## Environnement Dhuïis et Marne 93

Gagny, le 20 mars 2017

## Observations sur 4.1 LE REGLEMENT

Exemple de schéma

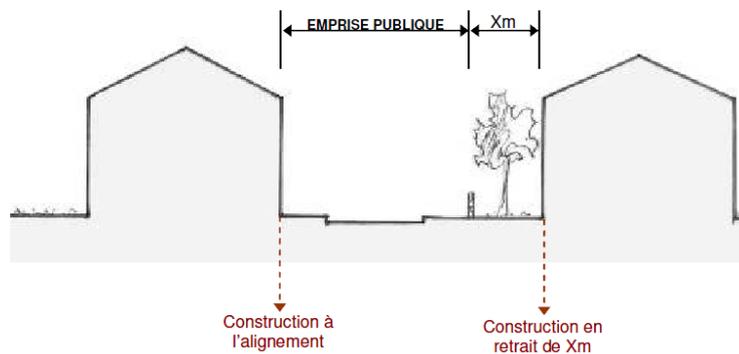
Un schéma de présentation des différents cas d'implantation des constructions par rapport aux voies et emprises publiques manque.

#### 7.1 Implantation

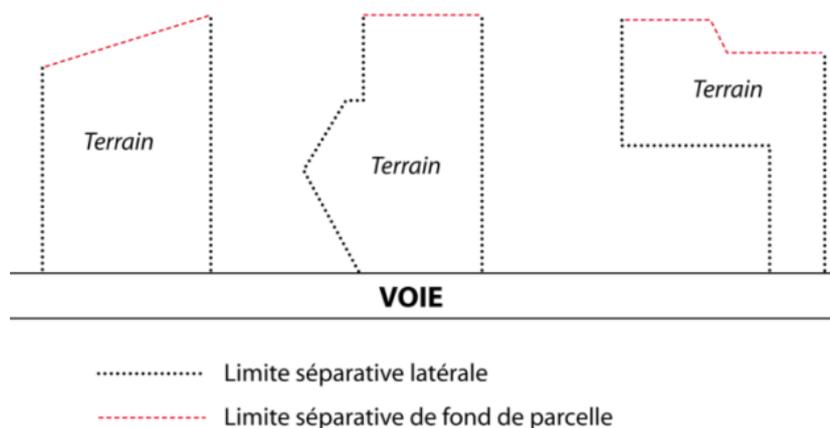
Un schéma de présentation des différents cas d'implantation des constructions par rapport aux limites séparatives manque.

Une normalisation et une simplification de tous les articles 7, une harmonisation de la numérotation des sous-rubriques sont souhaitables.

Profondeur	Implantation
A	bande de constructibilité principale	17 m	Les constructions sont implantées en façade sur voie, en continuité, d'une limite séparative à l'autre
B	bande de constructibilité au-delà de la bande de constructibilité principale	Au-delà	Les constructions s'implantent en limites séparatives

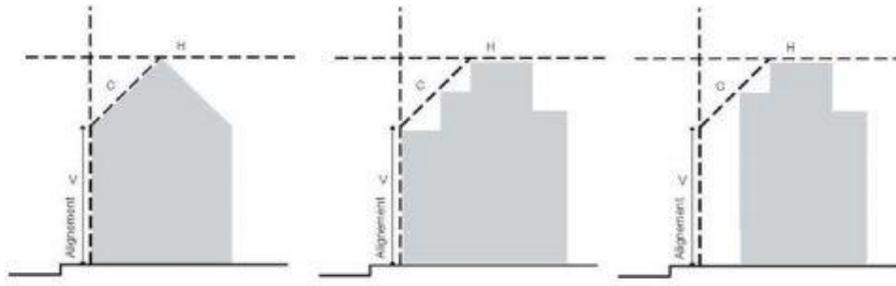
La hauteur des combles dans plusieurs zones est fixée à 2,65 mètres. Cette hauteur ne figure pas sur les plans des permis et n'est donc pas contrôlable.

Les PLU des communes limitrophes du Raincy, Neuilly-Plaisance et Villemomble ont fixé :

- la hauteur moyenne d'un niveau à 3m
- la hauteur du couronnement également à 3m

L'adoption de ces hauteurs permettrait une simplification du règlement et une cohérence avec les communes voisines.

Exemples de toitures inscrites dans le gabarit enveloppe

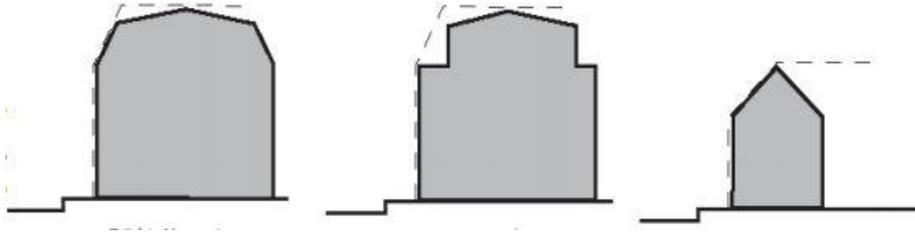
Le règlement devrait introduire une enveloppe de construction pour chaque règle de hauteur.

Exemple de schéma de l'ensemble des lignes qui forment l'enveloppe dans laquelle doivent s'inscrire les constructions :
